# HRUNAMANNAHREPPUR, FLÚÐIR - MIÐSVÆÐI OG GARÐYRKJULÓÐIR - BREYTING Á DEILISKIPULAGI - FÉLAGSHEIMILISREITUR

HEITI VERKS:  
HRUNAMANNAHREPPUR  
FLÚÐIR - MIÐSVÆÐI OG GARÐYRKJULÓÐIR

HEITI TEIKNINGAR:  
FÉLAGSHEIMILISREITUR  
BREYTING Á DEILISKIPULAGI

VERKNR:	MKV:	TEIKNING NR:
213-002	1:2000 á A3	1/1
TEIKNAD. AF:	HANNAÐ AF:	DAGS. TEIKN:
sg	sg	22. ágúst 2018
YFIRL. / UNDIRSKRIFT:	TEIKN. BREYTT:

Deiliskipulag fyrir breytingu - mkv.1:2.000

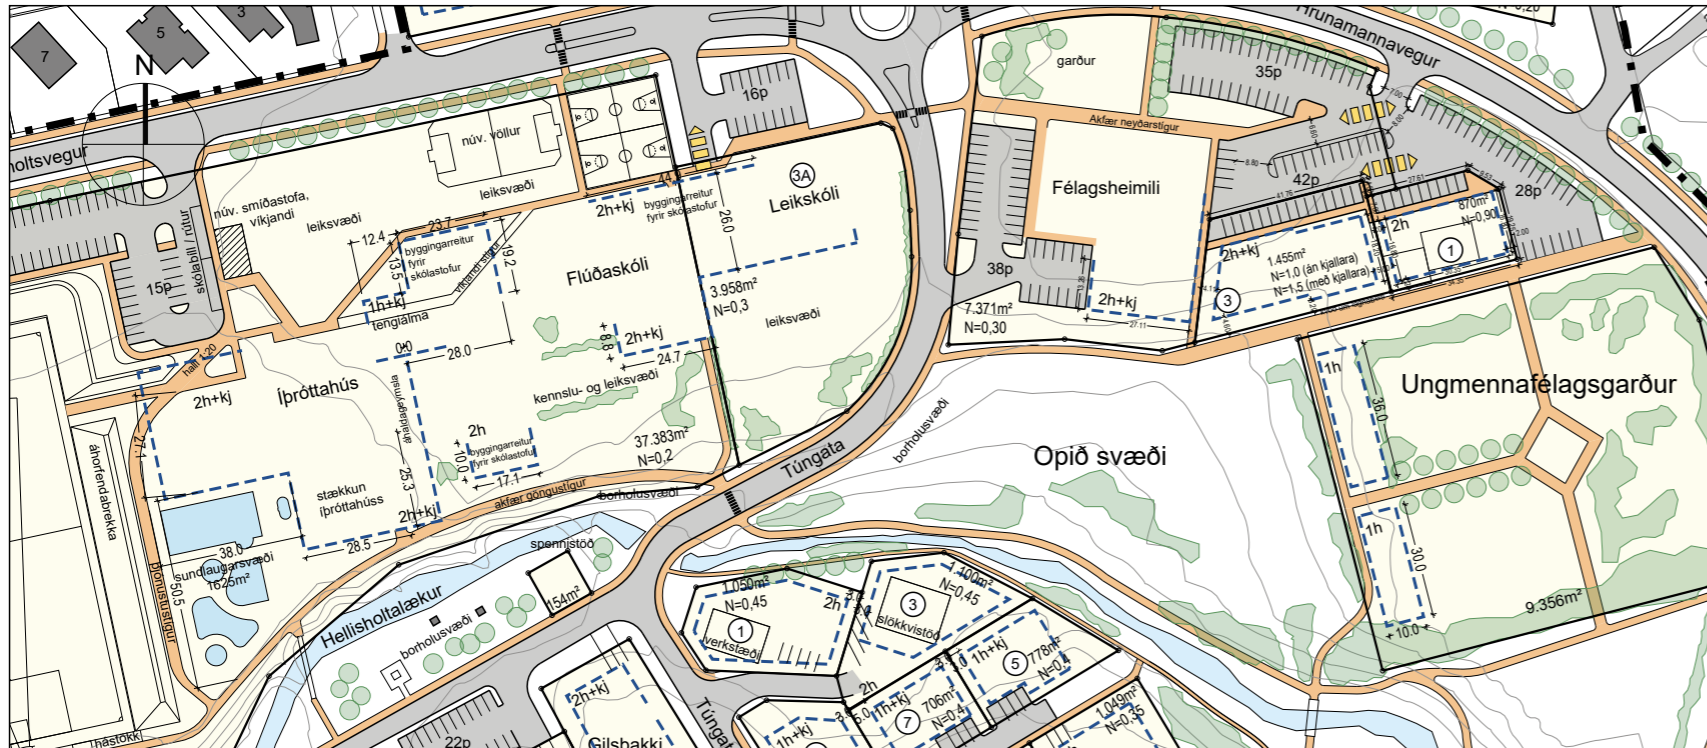
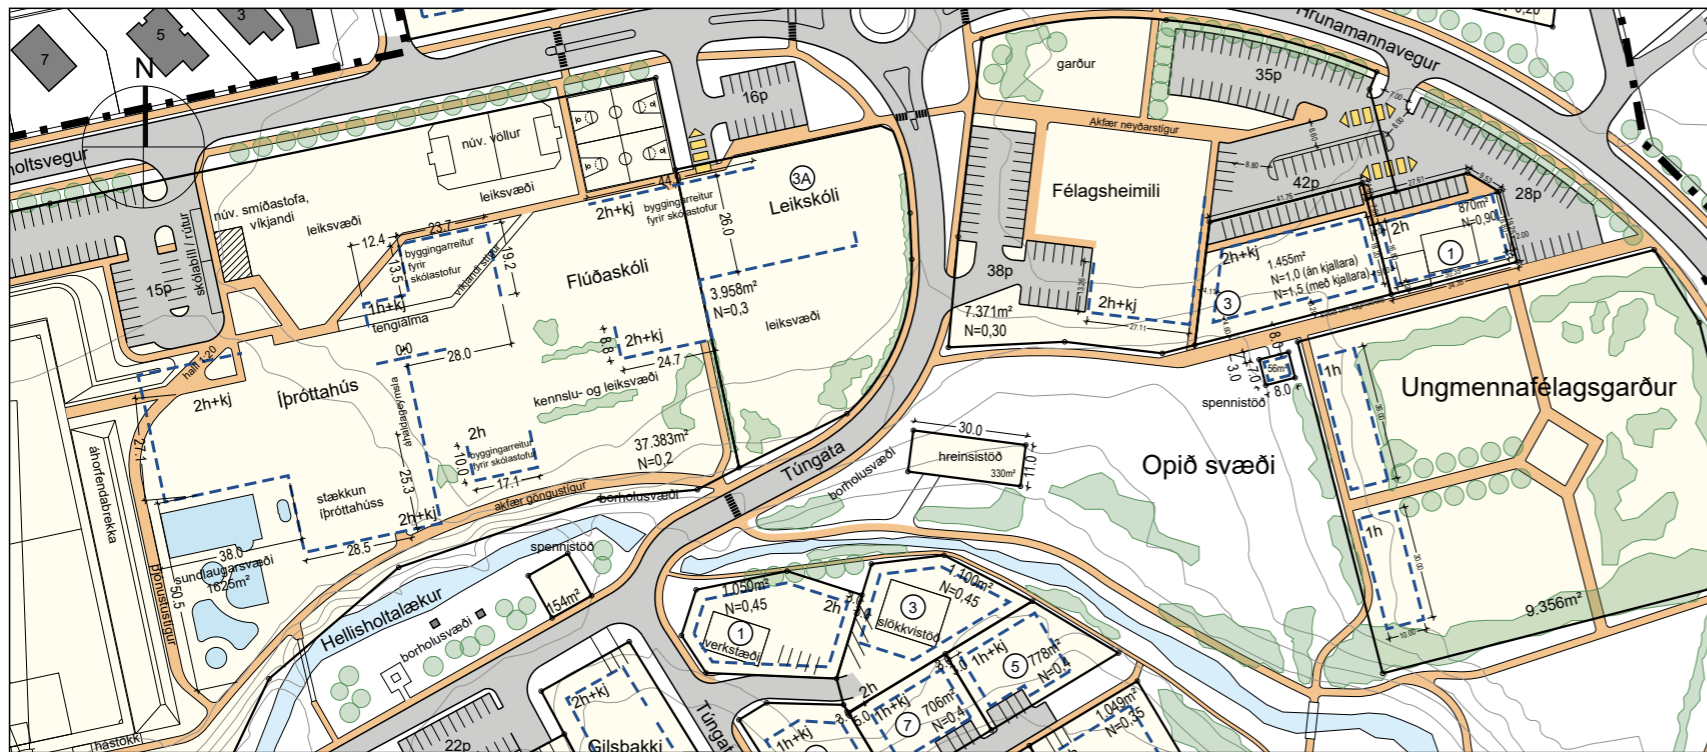
- Afmörkuð er ný lóð fyrir spennistöð vestan við Ungmennafélagsgarð. Lóðin er 7x8m og á henni er heimilt að reisa spennistöð á 1 hæð. Aðgengi að lóðinni er frá stígnum sem liggur norðan við Ungmennafélagsgarðinn og sunnan við félagsheimilið.
- Afmörkuð er lóð fyrir rotþró/hreinsistöð, 11x30m, sunnan við félagsheimili. Innan lóðar er heimilt að koma fyrir þriggja þrepa hreinsistöð og sandsíu. Aðgengi að hreinsistöð er frá akfærum stíg meðfram Hellisholtalæk.

Áfram verður unnið að uppbyggingu fráveitukerfis sveitarfélagsins innan Flúða og skal það gert í samráði við Heilbrigðiseftirlit Suðurlands. Þar sem ekki er unnt að nýta sameiginlega fráveitu, skal leiða skólp í rotþró með tveggja þrepa hreinsibúnaði. Lóð fyrir hreinsistöð er sunnan við félagsheimili og er aðgengi að henni frá Túngötu.

2.13 Tvær spennistöðvar eru innan reitsins; önnur með aðgengi frá Túngötu og hin innan félagsheimilisreits, rétt vestan við Ungmennafélagsgarð. Að henni er aðkoma frá akfærum stíg sem liggur norðan við lóðina.
